765-09/15/ДСР-ИОС7.1-ТХ

ФГБУ "Больница с поликлиникой" Управление делами Президента Российской Федерации по адресу: г.Москва, Романов пер., д.2/6, стр.2. Реконструкция здания (в режиме реставрации с приспособлением к современному использованию)

Технологические решения

Блок А. План 3 этажа. Расстановка технологического оборудования и мебели

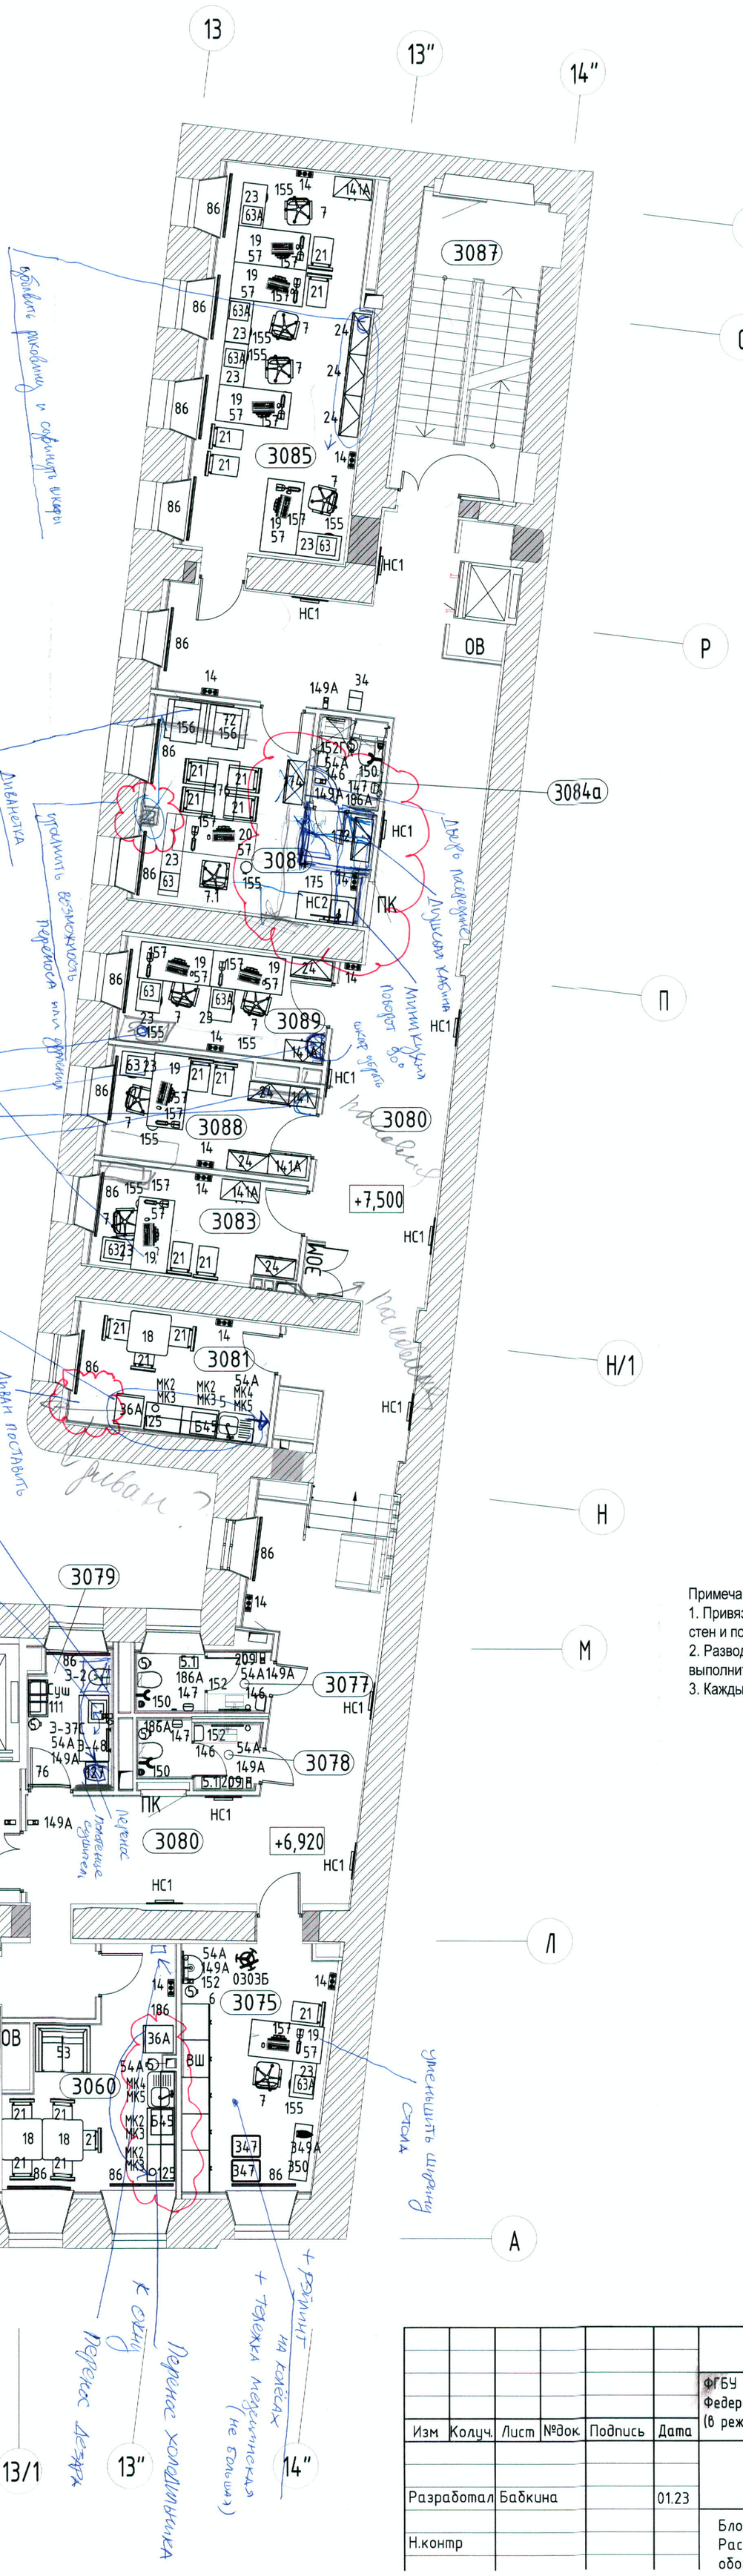
Согласовано с учётом замечаний
ГИП Гвоздик Ю.А.

Согласовано с учетом замечаний

Согласовано с учётом замечаний

Помещения по функц. проекту.
Розетки не согласованы.
не учтено расположение по фун. проекту
не соответствует размера
Розетки для ТВ не нужны.
Привязки розеток необходимо указывать до центра блока розеток
Арх. Петрович.
